Einwendung des Freundes- und Förderkreis zur Vollendung des Äußeren Grüngürtels –
Landschaftspark Belvedere

Offenlage 209 Änderung des Flächennutzungsplanes (FNP) im Stadtbezirk 3
Arbeitstitel: Erweiterung des RheinEnergieSportPark in Köln-Sülz

Offenlage Bebauungsplans Arbeitstitel: Erweiterung des RheinEnergieSportPark in
Köln-Sülz

Verteilung der Lufttemperatur im Plan-Zustand:

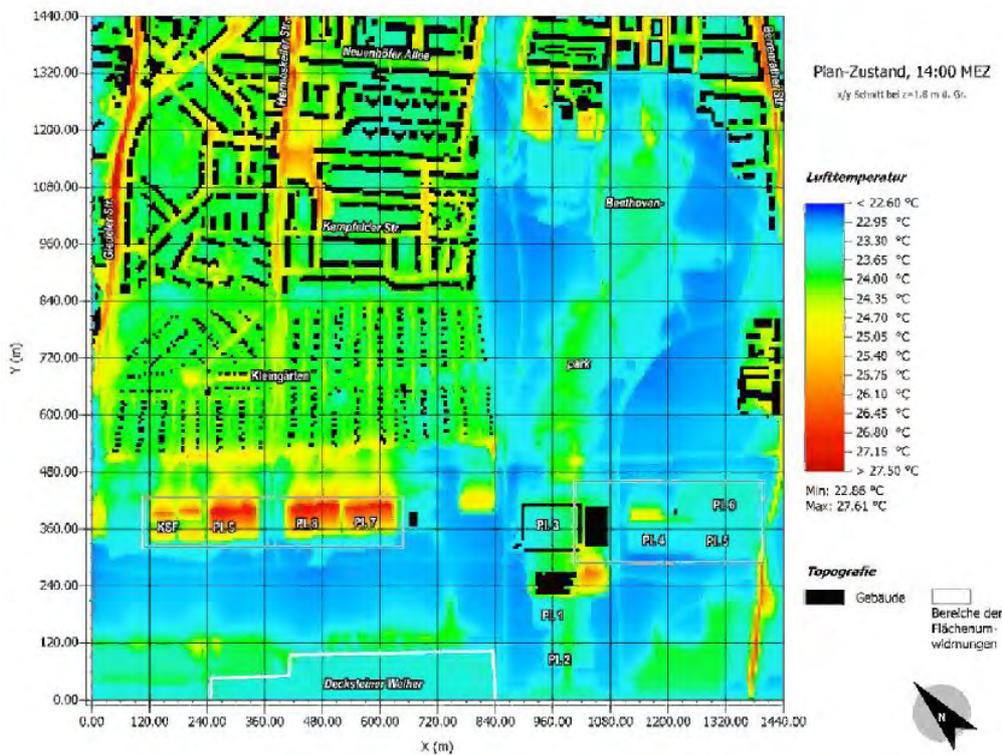
3. Kunstrasen erhöht die Temperatur um 3,5 K. Der PMV (Thermische Komfort-Index) wird von „warm“ auf heiß“ steigen.
